NAME: COVER - ARMT. - BOMBSIGHT

CONSOLIDATED AIRCRAFT CORP. SAN DIEGO, CALIF.

J 28A5156

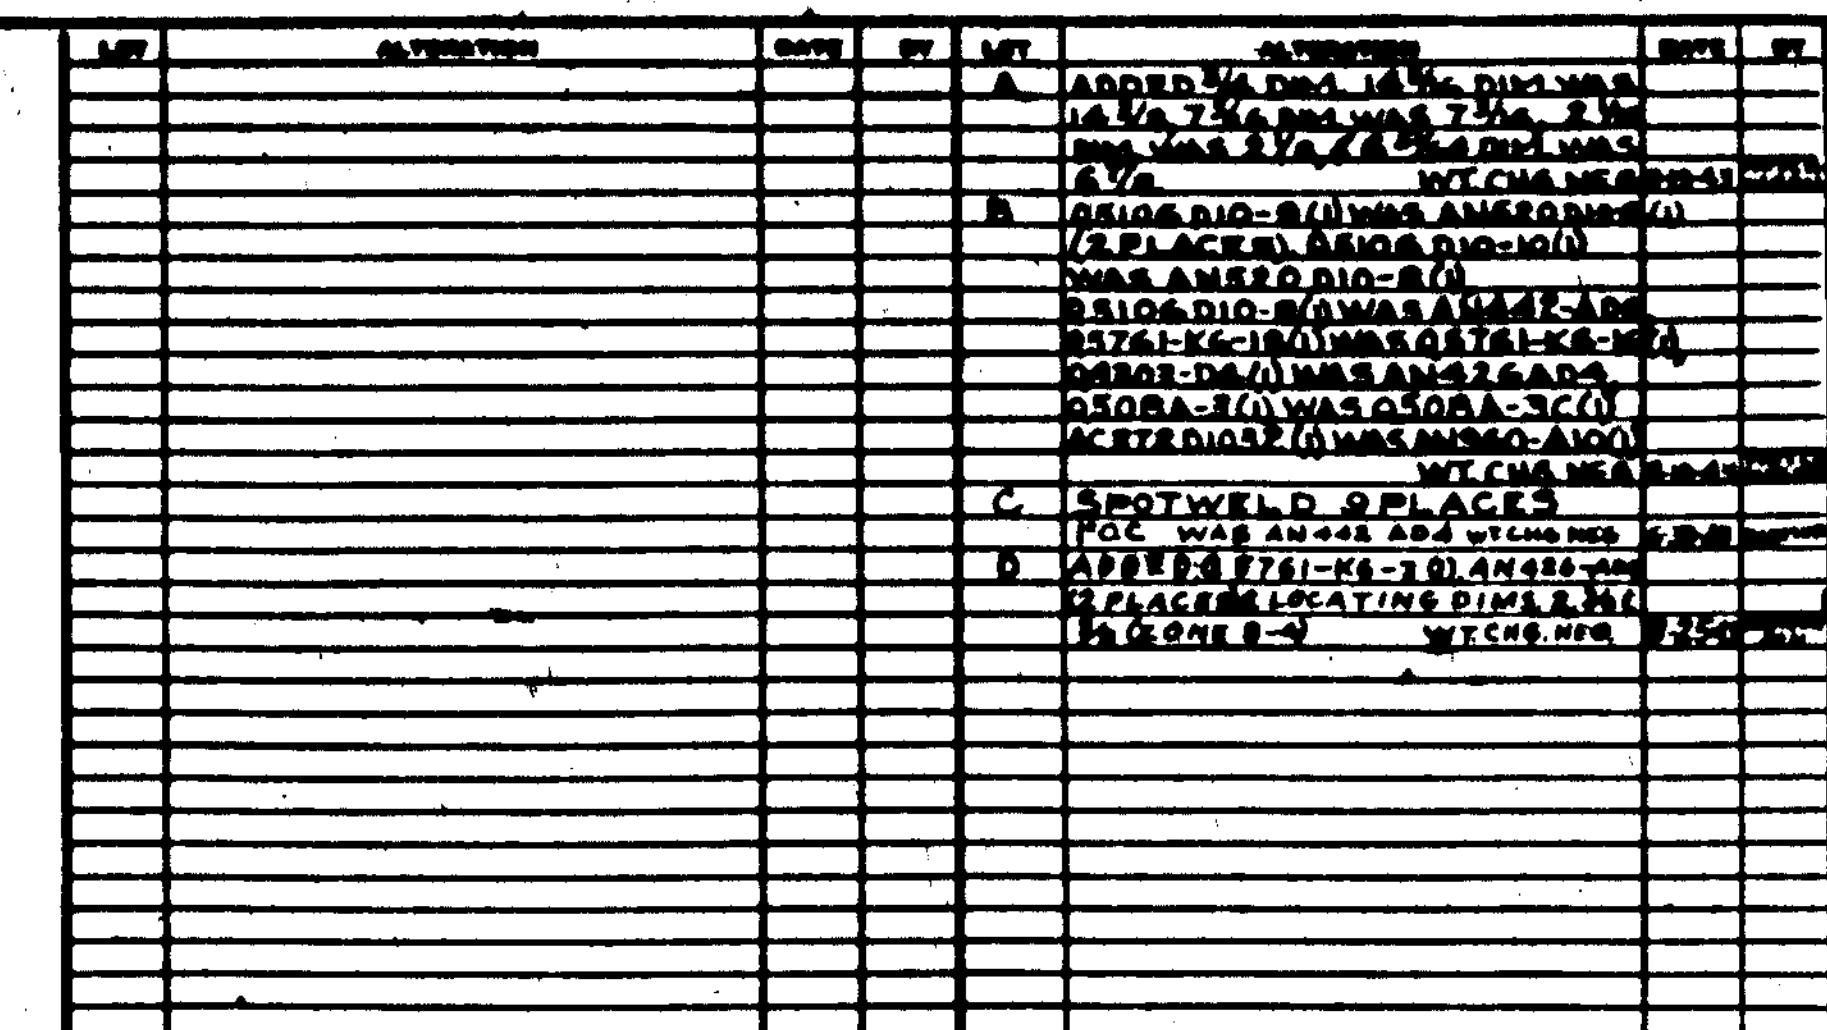
LTR	ALTERATION	DATE	BY
A	ADDED 3/4 DIM. 14 3/16 DIM WAS 14 1/4, 7 3/16 DIM WAS 7 3/16, 2 1/16 DIM WAS 2 1/4, 6 13/16 DIM WAS 6 7/8 WT CHG NEG	[illegible]	
B	Q5106 D10-9 (1) WAS AN520 D10-9 (1) (2 PLACES), Q5106 D10-10 (1) WAS AN520 D10-8 (1), Q5106 D10-8 (1) WAS AN442-AD4, Q5761-K6-18 (1) WAS Q5761-K6-18 (1), Q4303-D4 (1) WAS AN426 AD4, Q508A-3 (1) WAS Q508A-3C (1), AC372 D1032 (1) WAS AN960-A10 (1) WT CHG NEG		
C	SPOTWELD 9 PLACES F.O.C. WAS AN442 AD4 WT CHG NEG		
D	ADDED Q5761-K6-3 (1), AN426-AD4 (2 PLACES) LOCATING DIMS 2, 3/16 & 1/8 (ZONE B-4) WT CHG NEG
